発議	合併	文書番号	平成20・05・15原院第11号	
起案者	原子力安全・保安院 原子力安全技術基盤課 氏名 横井 稔 内線番号 76166(4881~4884)			
あて先	独立行政法人原子力安全基盤機構 理事長 成合 英樹 あて			
施行者	原子力安全・保安院長 名			
差出元				
起案日	平成20年 5月 15日	接受日		
決裁日	平成20年 7月 11日	校閲・確認	発送	
施行日	平成 年 月 日 20 7. 11 / /			
表示	完結			
施行注意				保 存 期 間 5
件名	「発電用原子炉施設に関する耐震設計審査指針」等の改訂に伴う高速増殖原型炉もんじゅの耐震安全性評価に係るクロスチェック解析について

## 「発電用原子炉施設に関する耐震設計審査指針」等の改訂に伴う高速増殖原型炉もんじゅの耐震安全性評価に係るクロスチェック解析について

独立行政法人日本原子力研究開発機構 理事長 岡崎 俊雄（以下「事業者」という。）より、平成 20 年 3 月 31 日付け 19 原機（も）712 により原子力安全・保安院（以下「当院」という。）に報告のあった「高速増殖原型炉もんじゅ「発電用原子炉施設に関する耐震設計審査指針」の改訂に伴う耐震安全性評価結果の報告について」について、当院は貴機構に対し、下記のとおりクロスチェック解析の実施を指示します。

図 I - 2-16 全震源・特定震源・領域震源による各平均ハザードの比較図

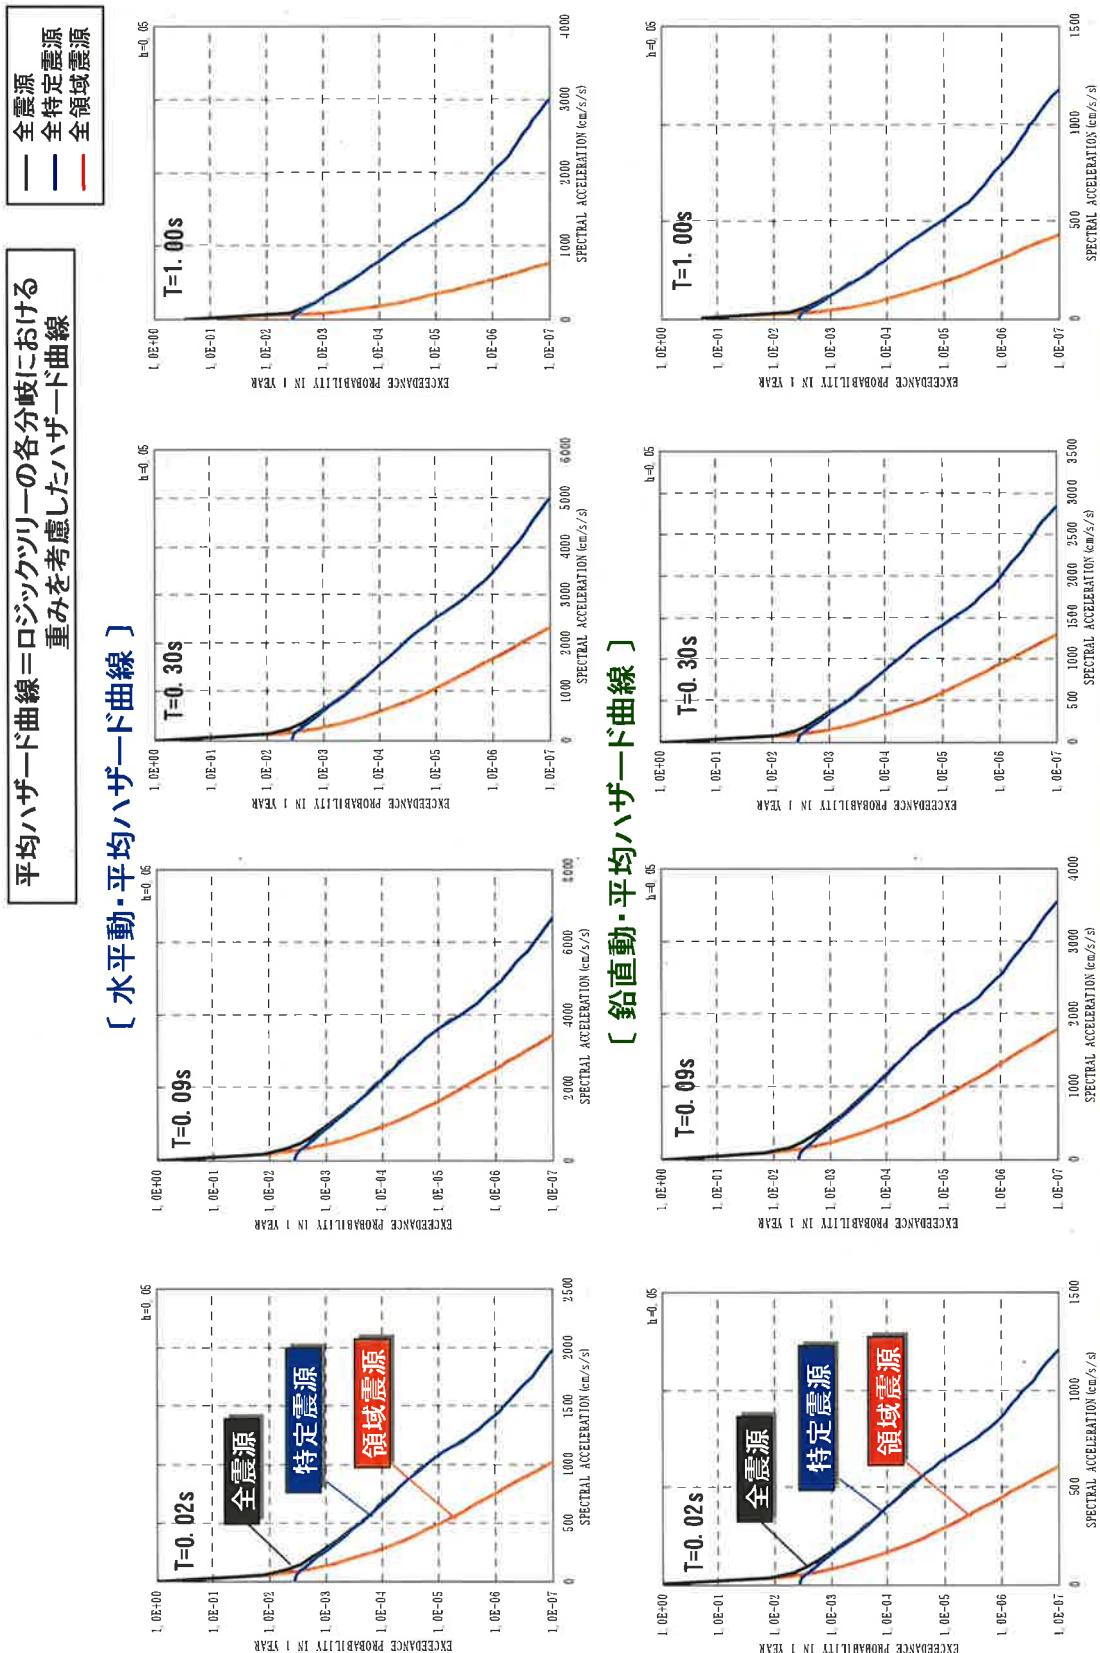
図 I -2-16 から、本サイトでは、地震ハザードに対して、特定震源の影響が支配的で、領域震源の影響はほとんどない。また、図 I -2-18 より、敷地への影響が大きい(超過確率  $10^{-3} \sim 10^{-5}$  に影響度大) 特定震源として、白木-丹生断層、ウツロギ峠北方-池河内断層、C 断層、浦底-内池見断層等、検討用地震に選定された震源があげられる。

図2.4(c) 側面地盤の影響検討(JNESの三次元FEMモデルの「側面地盤あり」と「側面地盤なし」の比較)

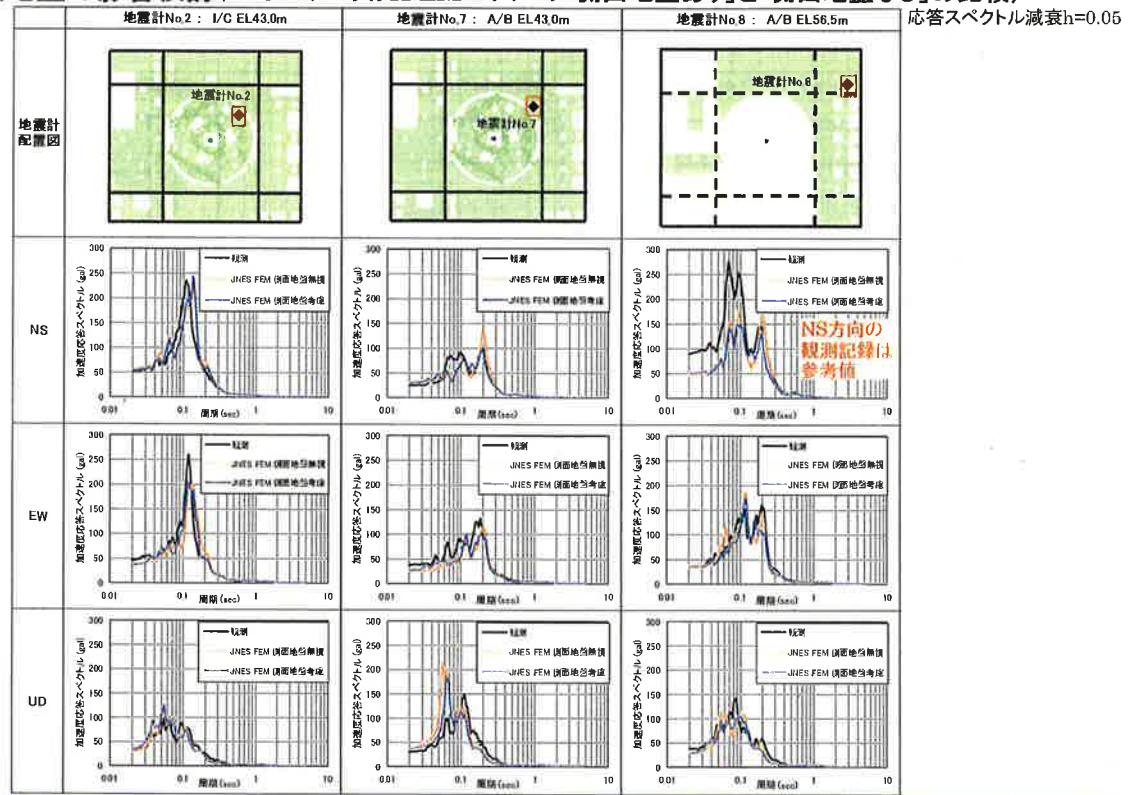
- ・解析結果より、側面地盤(表層地盤)が建物応答に及ぼす影響は小さい。
- ・また、新潟県中越沖地震では建物周りの表層地盤の沈下がみられ、地震時に地盤が非線形化したことが推測されたことも踏まえると、強地震動下では側面地盤(表層地盤)が建物応答に及ぼす影響は小さいと判断される。

図2.4(d) コンクリート部材の減衰定数の影響検討(JNESの三次元FEMモデル、h=3%と5%の比較)

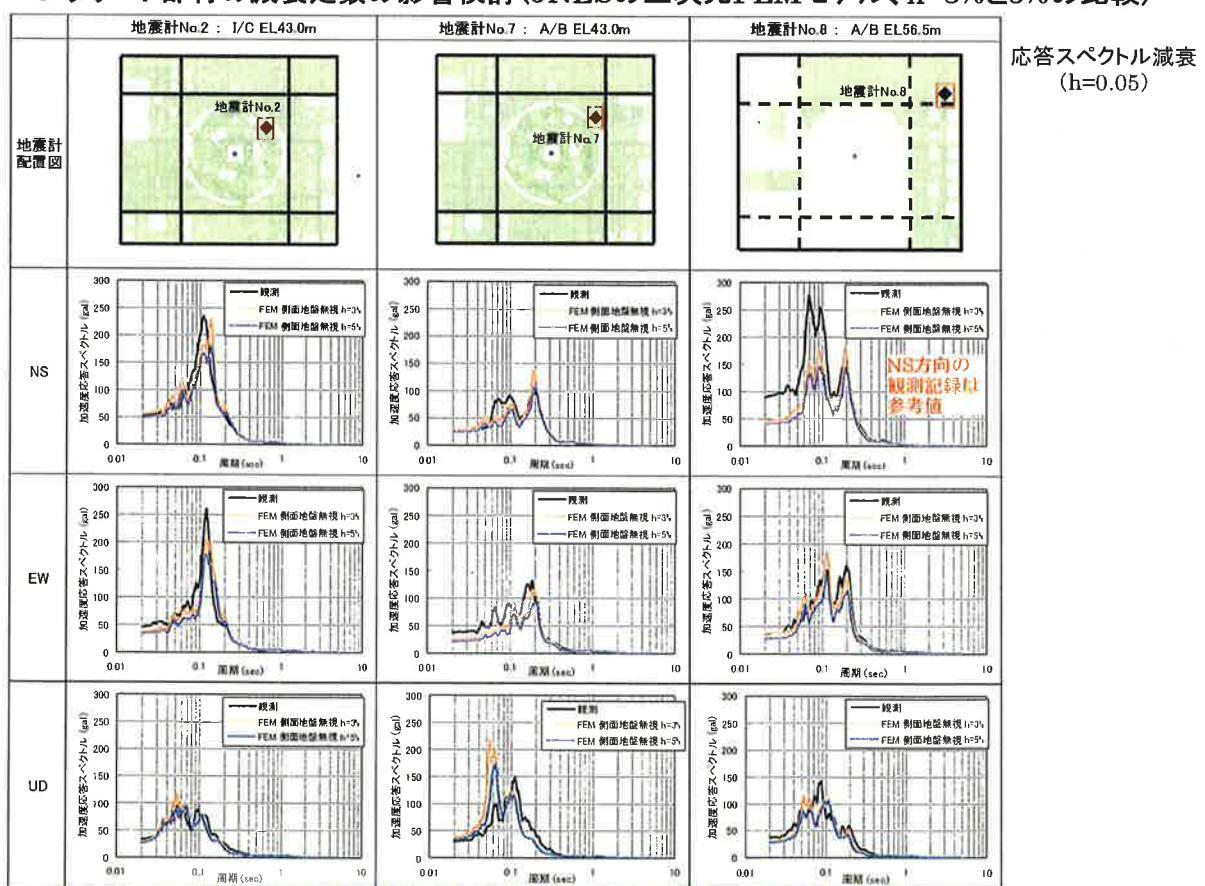
コンクリート部材の減衰定数が3%の結果と5%の結果は概ね同様。

図2.4(e) 「JNESの床柔質点系モデル」と「事業者の床柔質点系モデル」の解析結果 応答スペクトル減衰 $h=0.05$

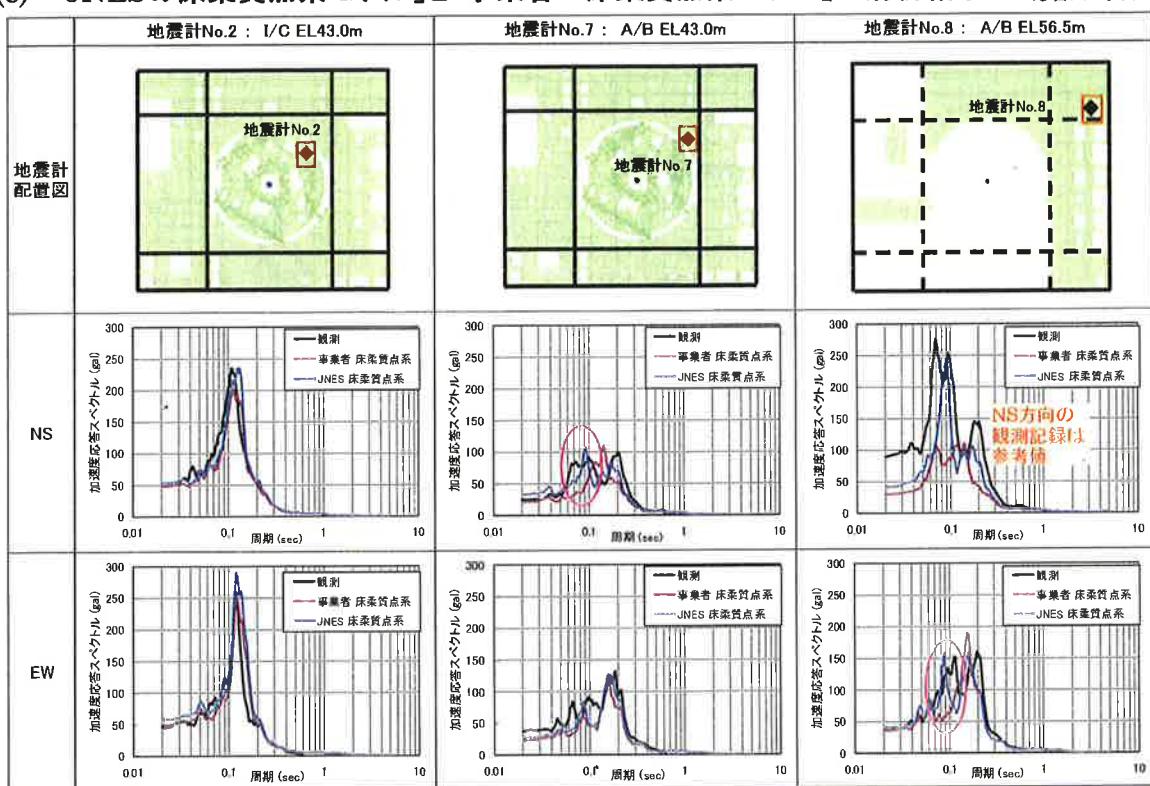
- ・事業者の床柔質点系モデルの結果は、内部コンクリート(IC)では観測記録と整合的だが、原子炉補助建物(AB)では周期0.1秒付近で観測記録より小さい部分あり。
- ・JNESの床柔質点系モデルの結果は、事業者の床柔質点系モデルの結果に比べて、観測記録と整合的。

(三次元FEMモデル、JNESの床柔質点系モデル、事業者BCモデル; EL.43m) N ← → S

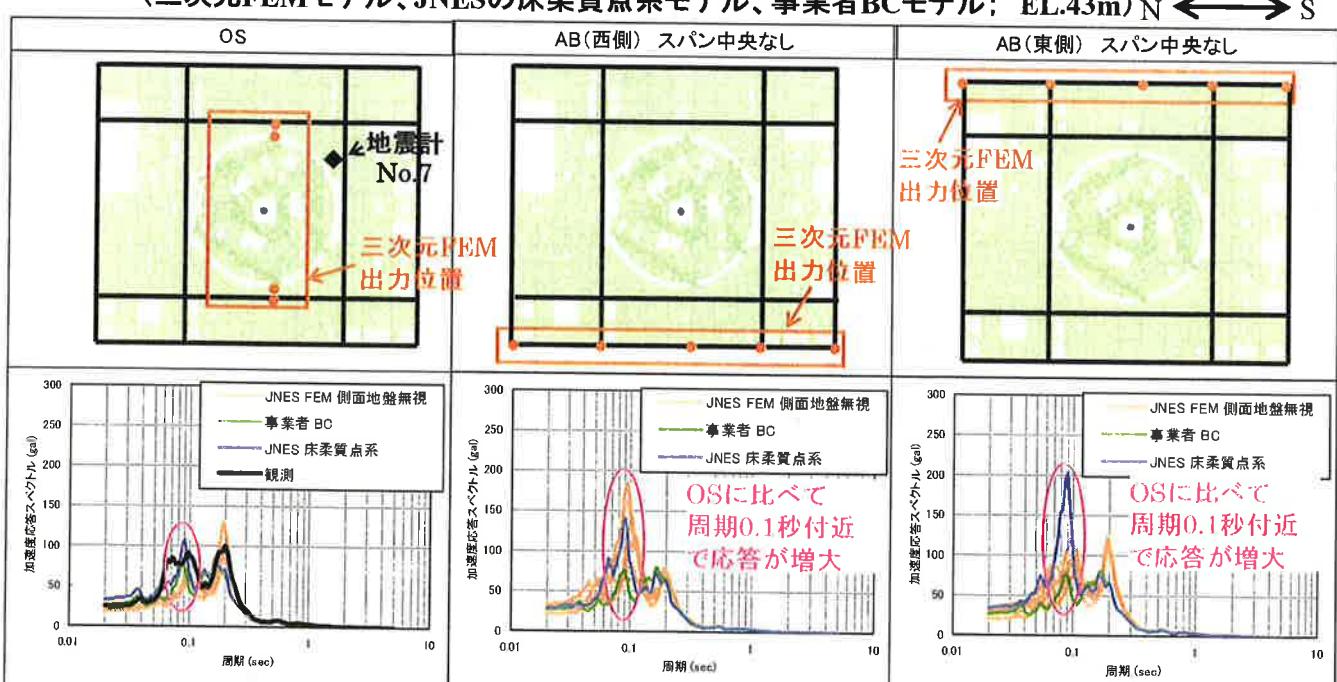
- ・観測記録と比較的整合的であった三次元FEMモデルの結果をみると、OSとABで周期0.1秒付近の応答が異なる。
- ・事業者BCモデルの結果は、三次元FEMモデルの結果に比べてABの周期0.1秒付近の応答が小さい。
- ・JNESの床柔質点系モデルの結果は、三次元FEMモデルの結果と整合的。

図3.8 基準地震動Ss-Dに対する最大応答加速度分布

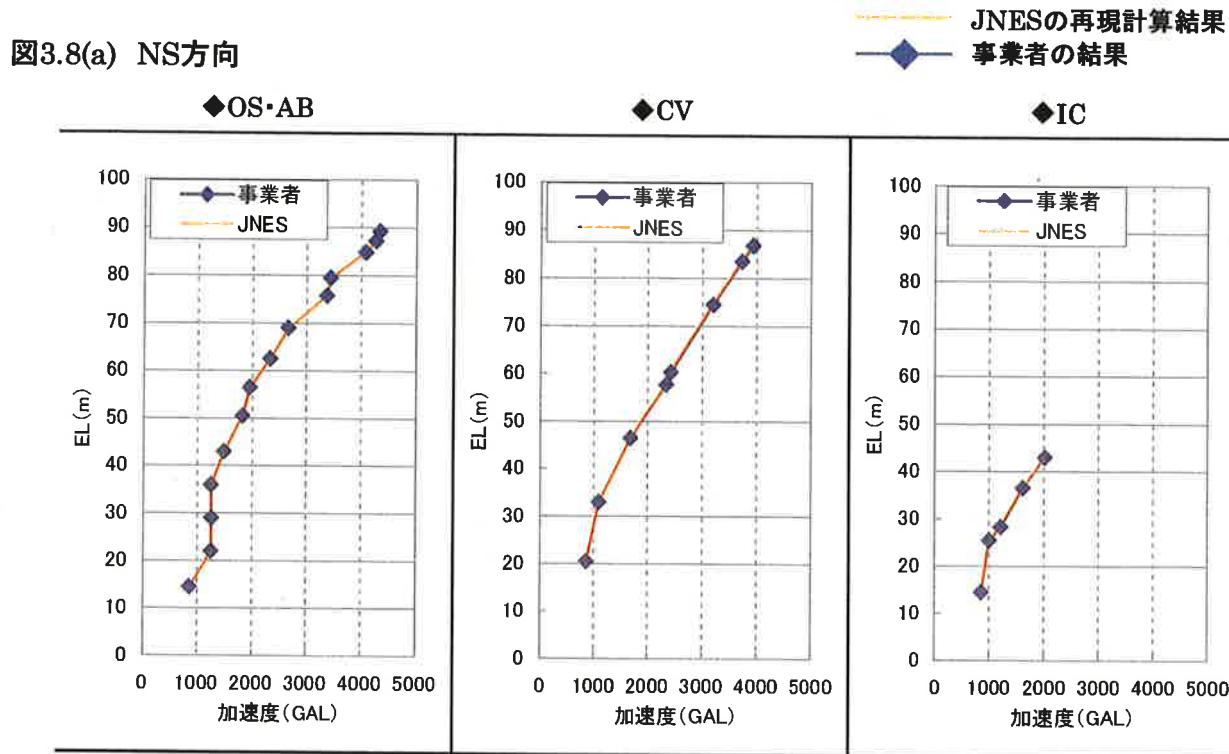
事業者の解析結果は、事業者BCモデルを用いてJNESが計算した結果とほぼ一致することを確認。

図3.2.1-3 2次主冷却系配管(ホットレグ、A系) 評価結果

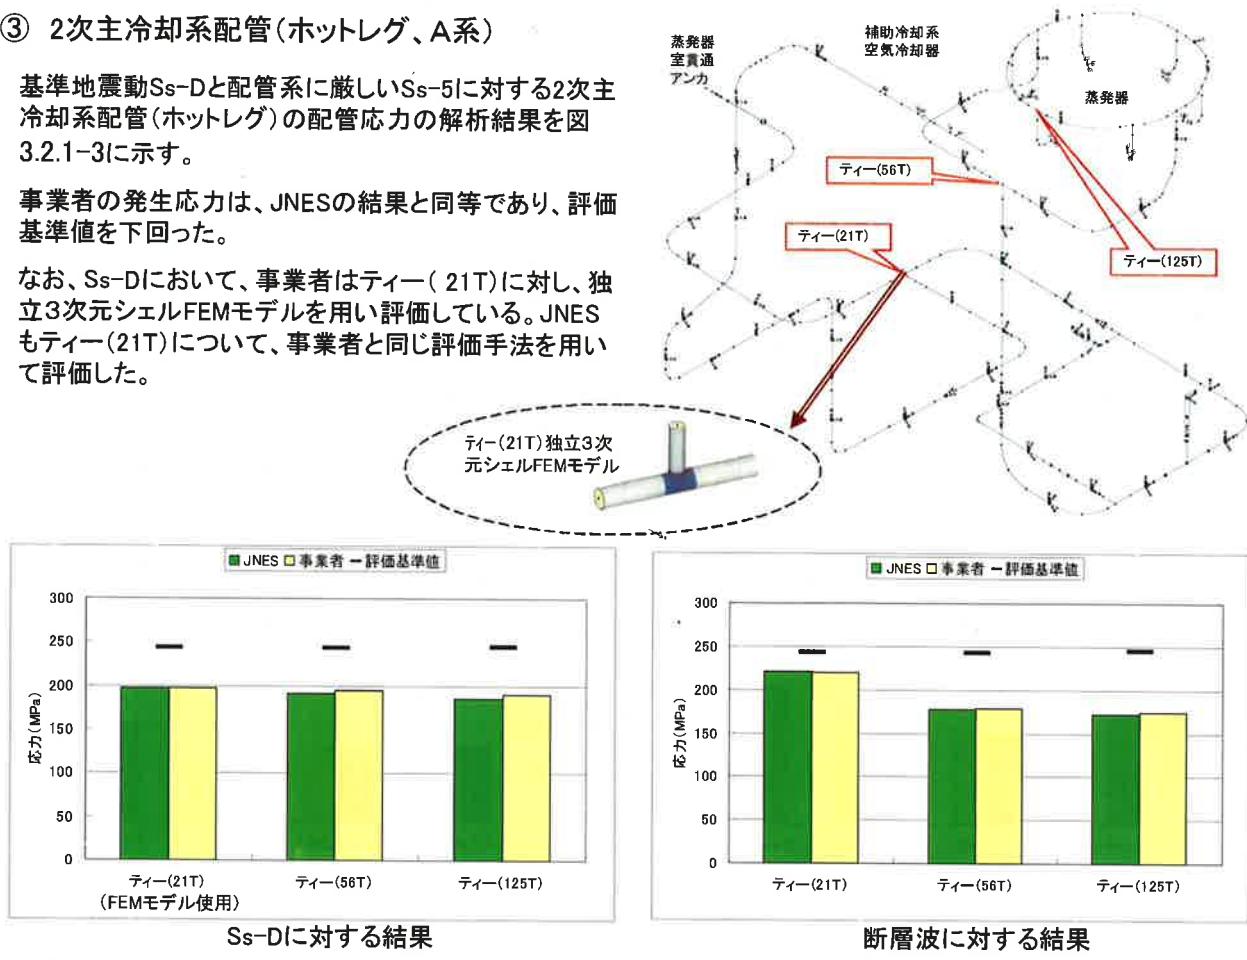
事業者の発生応力は、JNESの結果と同等であり、評価基準値を下回った。

なお、Ss-Dにおいて、事業者はティー(21T)に対し、独立3次元シェルFEMモデルを用い評価している。JNESもティー(21T)について、事業者と同じ評価手法を用いて評価した。

図3.2.1-4 2次主冷却系配管(コールドレグ、B系) 評価結果

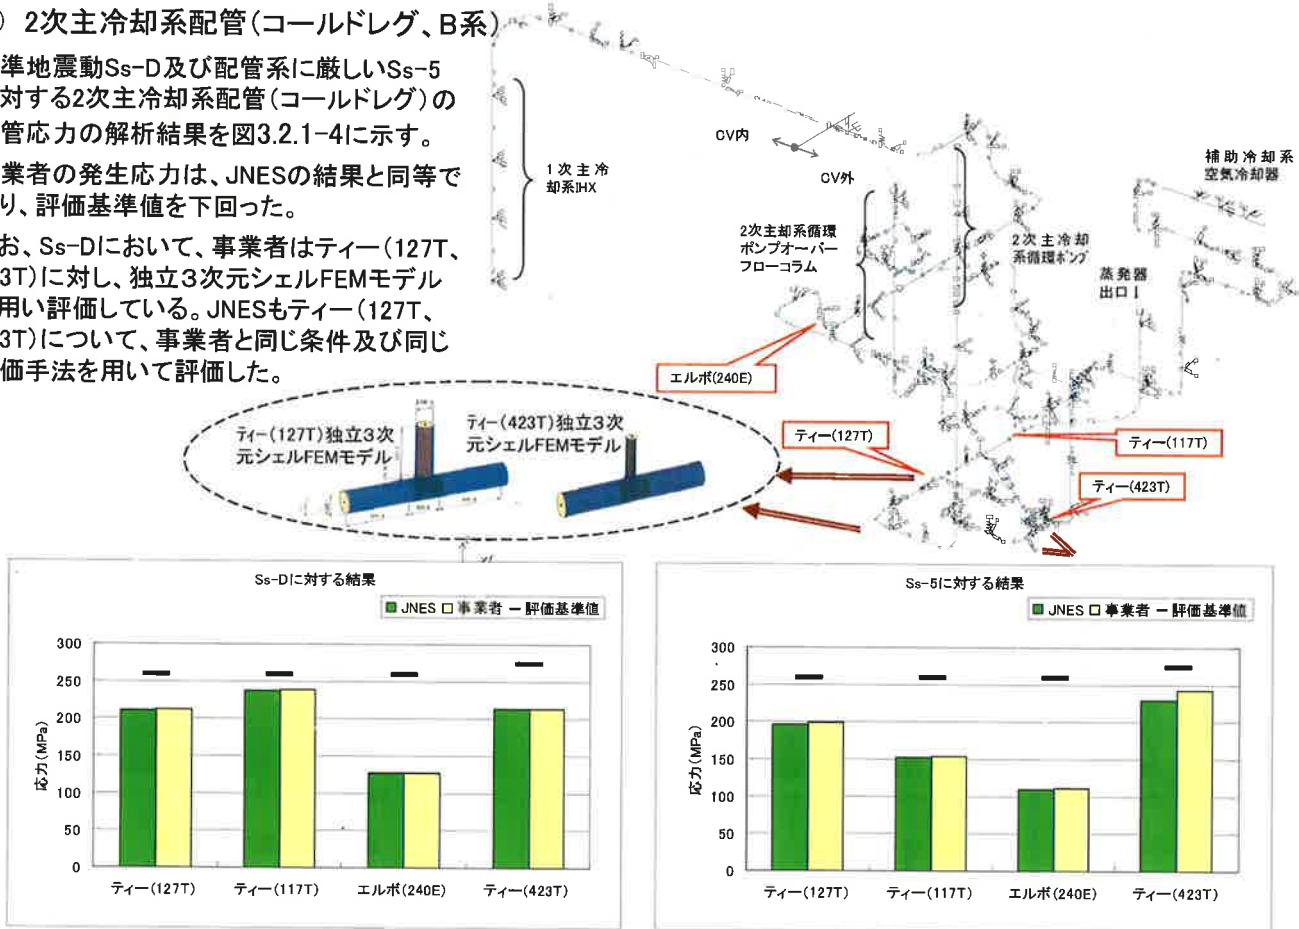
事業者の発生応力は、JNESの結果と同等であり、評価基準値を下回った。

なお、Ss-Dにおいて、事業者はティー(127T、423T)に対し、独立3次元シェルFEMモデルを用い評価している。JNESもティー(127T、423T)について、事業者と同じ条件及び同じ評価手法を用いて評価した。
